バーリントンハウス馬事公苑（世田谷区）の

耐震性の調査結果について

バーリントンハウス馬事公苑における 建築確認図書と建築物の現況との不整合等に関する事実関係

地上部分

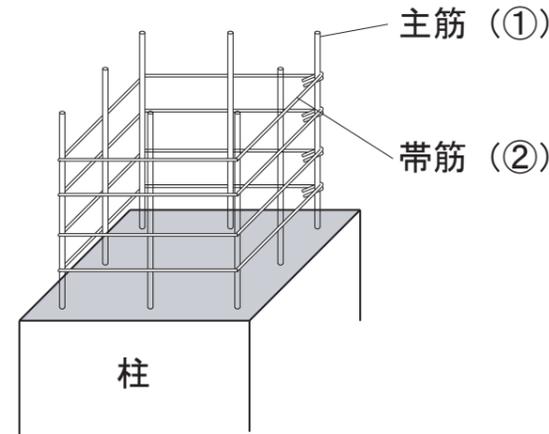
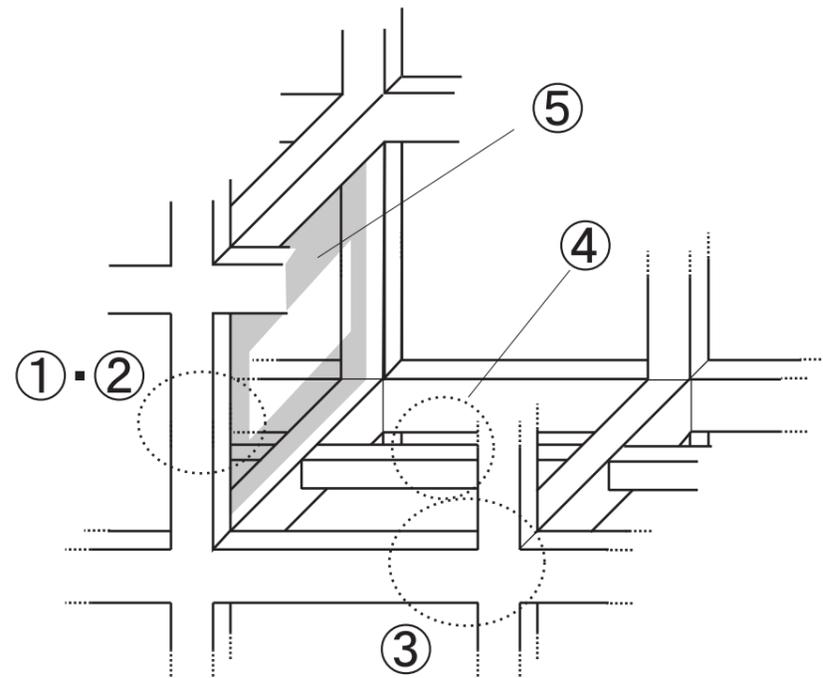
- ①柱の主筋本数
- ②柱の帯筋の種類
- ③大梁の主筋本数
- ④小梁のあばら筋の間隔
- ⑤雑壁の厚さ

①柱の主筋本数

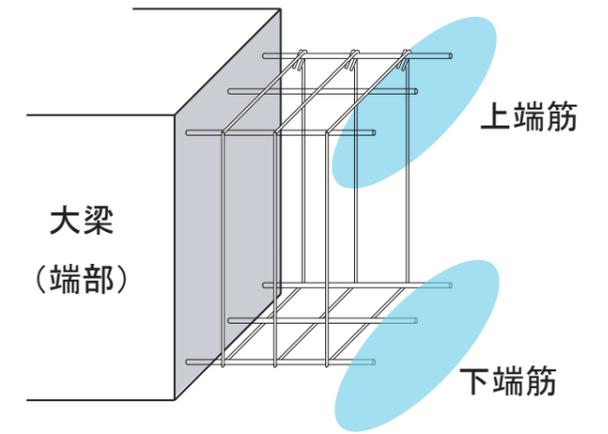
例) A棟1階の柱(15箇所)で、確認申請図書において主筋14本とあるところ、8本で施工されていた。

③大梁の主筋本数

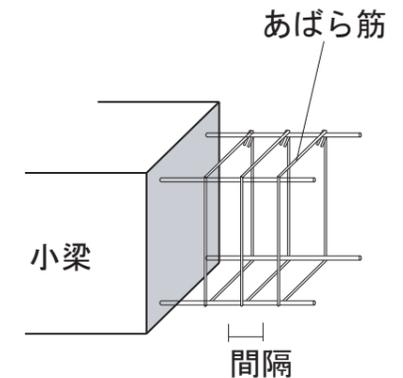
例) B棟2階の大梁(13箇所)で、確認申請図書において、上端筋9本とあるところを7本で、下端筋8本とあるところを6本で、それぞれ施工されていた。

④小梁のあばら筋の間隔

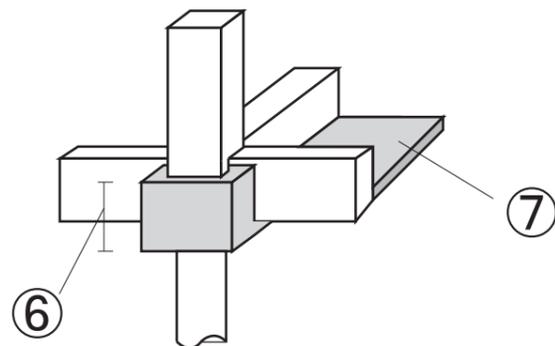
例) 小梁(16箇所)のあばら筋の間隔が、確認申請図書において150mmとあるところ200mmに広げて施工されていた。
